Provincia di Como

AUTORIZZAZIONE N. 821 / 2022

OGGETTO: AUTORIZZAZIONE INTEGRATA AMBIENTALE EX D.LGS. 152/2006. AZIENDA BI-QEM S.P.A. CON STABILIMENTO IN COMUNE DI CARBONATE, INDIRIZZO VIA DANTE ALIGHIERI 60. MODIFICA NON SOSTANZIALE DELL'AUTORIZZAZIONE INTEGRATA AMBIENTALE DI CUI AL P.D. N. 71/A/ECO DEL 03/12/2012 E SS.MM., AI SENSI DELLA PARTE II DEL D.LGS 152/06 E S.M.I..

Allegato A

2.3 Al paragrafo B.3.2. "Produzione di energia" viene aggiunto guanto di seguito riportato:

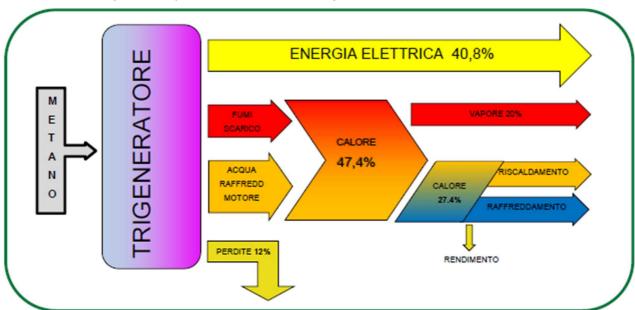
Presso la centrale termica sono installati n.2 gruppi di trigenerazione a metano con potenzialità pari a 998 kW elettrici e 1162 kW termici complessivi. La potenza di targa dei due motori è complessivamente pari 2500 kW, definita in base al massimo consumo di metano. I principali componenti installati sono: due motori, due caldaie/economizzatori ad essi associati, un assorbitore, una torre di raffreddamento e un addolcitore. Nella centrale termica sono installati i motori con le caldaie mentre l'assorbitore, i dissipatori e il sistema di addolcimento sono collocati su una platea esterna di nuova realizzazione.

Il sistema nello specifico è composto principalmente da:

- Nº 2 motori industriali a combustione interna alimentati a gas naturale (metano). Il sistema di carburazione è gestito da un sistema di regolazione elettronico che garantisce la corretta miscela aria-gas naturale.

- N° 2 alternatori in grado di trasformare l'energia meccanica in energia elettrica collegati direttamente al motore e alloggiati nello stesso involucro.

- N° 2 generatori di vapore a recupero con apposito economizzatore per la produzione di vapore a media pressione (10-12 bar) che utilizza come fluido vettore i gas di scarico dei motori a 400-500 °C.

- N° 2 sistemi SCR (Selective Catalyst Reduction), installati sullo scarico dei gas del motore, che abbattono gli ossidi di azoto (NOx), trasformandoli in azoto e vapore d'acqua, grazie all'iniezione di un additivo a base di urea. L'additivo è dosato con prelievo automatico direttamente da IBC (cisternetta da 1000 l), stoccato all'interno della centrale termica su area pavimentata e impermeabile. Non viene effettuata alcuna operazione di travaso o stoccaggio in serbatoi esterni/interni. Dopo gli SCR sono installati ulteriori n. 2 silenziatori.

- Nº 1 assorbitore che, grazie al suo particolare ciclo termodinamico di funzionamento, trasforma l'energia termica recuperata dai motori in energia frigorifera (acqua refrigerata) senza utilizzare energia elettrica. L'assorbitore è costituito da un unico container nel quale è ubicato, oltre al generatore di freddo, l'addolcitore e la torre di evaporazione. Il container è già dotato di suo sistema di contenimento degli spandimenti.
